Ortsgemeinde Singhofen Bebauungsplan „Am Steinkopf“

W Ü R D I G U N G

der Anregungen geäußert während der frühzeitigen Behördenbeteiligung gemäß § 4 (1) BauGB,
der frühzeitigen Öffentlichkeitsbeteiligung gemäß § 3 (1) BauGB und
der interkommunalen Abstimmung nach § 2 (2) BauGB

Abb.: Lage und Abgrenzung des Ordnungsbereichs C

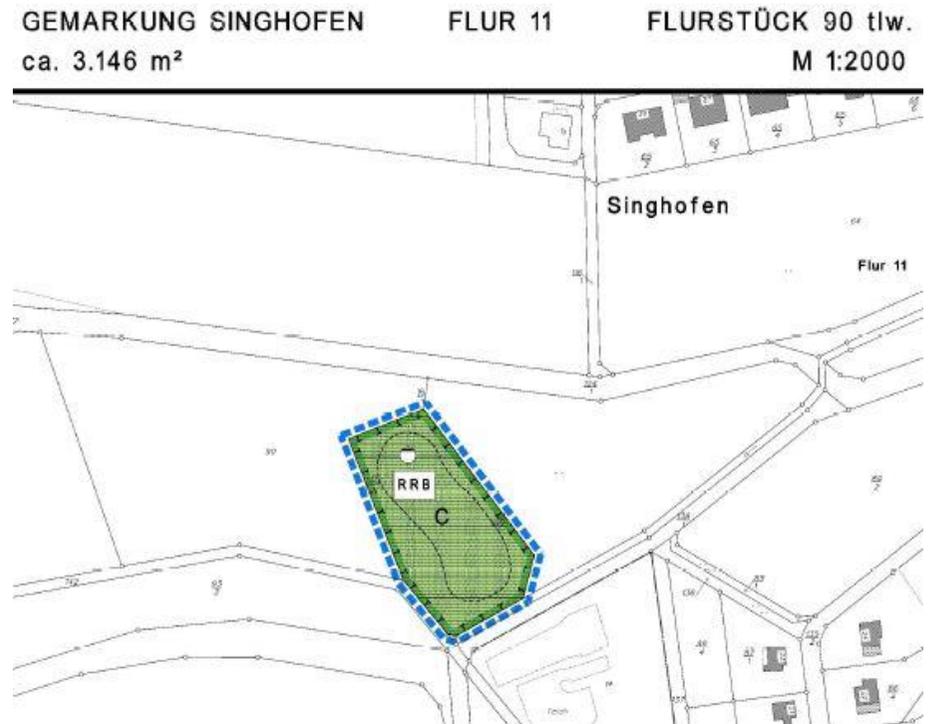
Südwestlich des Neubaugebietes befindet sich eine festgelegte Fläche, die zurzeit intensiv landwirtschaftlich genutzt wird, für ein Regenrückhaltebecken genutzt werden soll. Das zurückgehaltene Niederschlagswasser soll gedrosselt in den westlich gelegenen Vorfluter (Dermbach, Gewässer III. Ordnung) eingeleitet werden. Die Lage des Regenrückhaltebeckens ist im weiteren Verfahren in Übersichtsplänen darzustellen und darzulegen.

Im weiteren Verfahren ist die Rückhalteinrichtung nach den allgemein anerkannten Regeln der Technik zu planen und den Unterlagen beizufügen.

Das leitungsgebundene Regenwasser aus den Erschließungsstraßen wird in ein Regenrückhaltebecken (ist noch zu dimensionieren) im südwestlichen Bereich des Plangebietes geführt und von dort aus gedrosselt in die weiter westlich gelegene Vorflut (Dermbach, Gewässer III. Ordnung) eingeleitet. Die genaue Lage des Beckens ist zu diskutieren, um den Eingriff in das Landschaftsbild sowie den baulichen Aufwand aufgrund der Topographie so gering wie möglich zu halten. Die entsprechende Einleitungsgenehmigung ist zu beantragen. Auf den Baugrundstücksflächen ist das anfallende unbelastete Niederschlagswasser in ausreichend dimensionierten Mulden und/oder Zisternen zurückzuhalten bzw. gemäß

Gemäß aktuellen Erkenntnissen aus der entwässerungstechnischen Vorplanung wird die vorgesehene Lage des Regenrückhaltebeckens verschoben. Der neue Standort ist im Talraum auf dem Flurstück 90 tlw. (ca. 3.146 m²), Flur 11, Gemarkung Singhofen vorgesehen. Die neue Flächenabgrenzung für den Ord-

nungsbereich C stellt sich wie folgt dar:

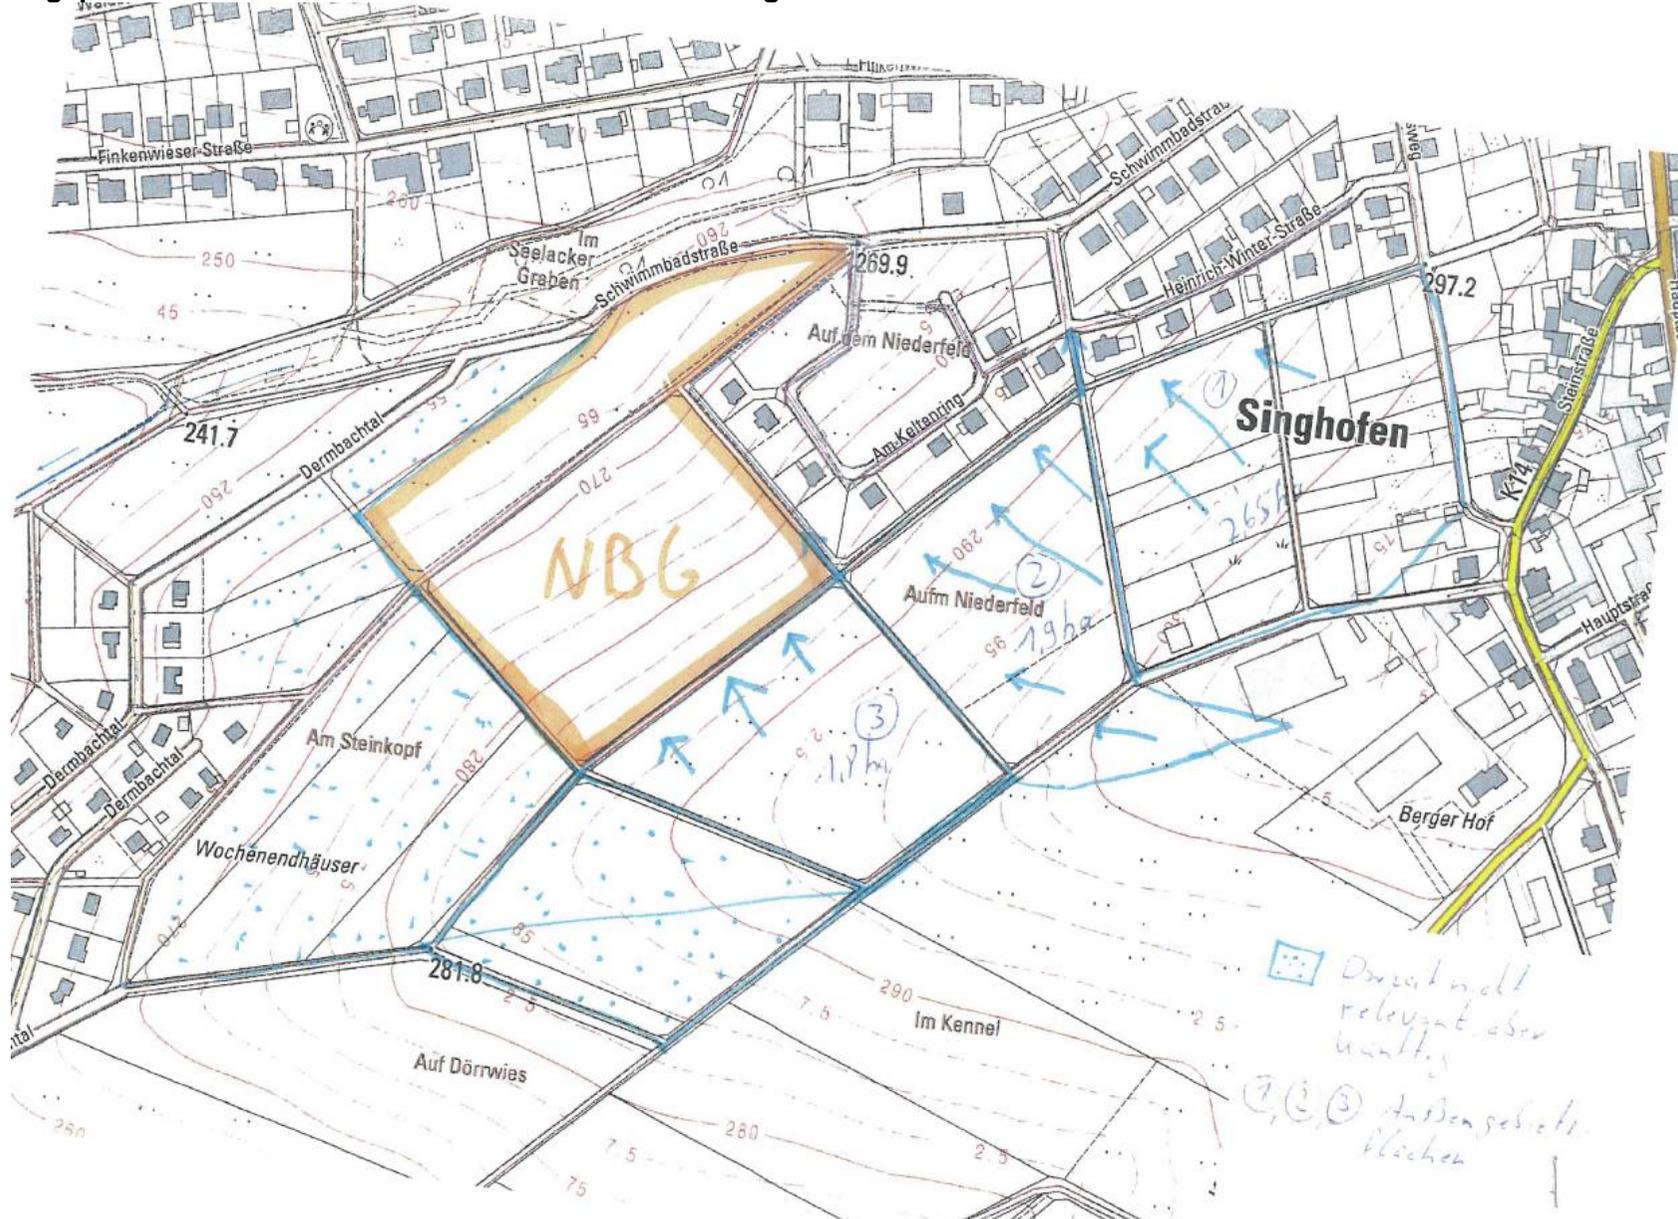
Aufgrund der topographischen Lage fällt das im Plan + der Berechnung anbei [siehe Anhang der Würdigung] dargestellte Außengebietswasser an. Die Fachplanung ergibt, wie die Ableitung des Außengebietswassers im Detail zu erfolgen hat (5m breite Grünfläche zur Rückhaltung bzw. Ableitung, Anlage eines Mulden-Wall-Systems etc.).

Die nebenstehenden Ausführungen und Anregungen (mit beigefügten Plankarten und Berechnung) werden zur Kenntnis genommen. Details zum Regenrückhaltebecken bzw. zur Entwässerung obliegen der fachtechnischen Erschließungsplanung und sind im Rahmen dieser festzulegen. Im Bebauungsplan erfolgen entsprechend der Aufgabe der verbindlichen Bauleitplanung eine Sicherung der benötigten Flächen und eine verbindliche Festsetzung der Bodennutzungsart.
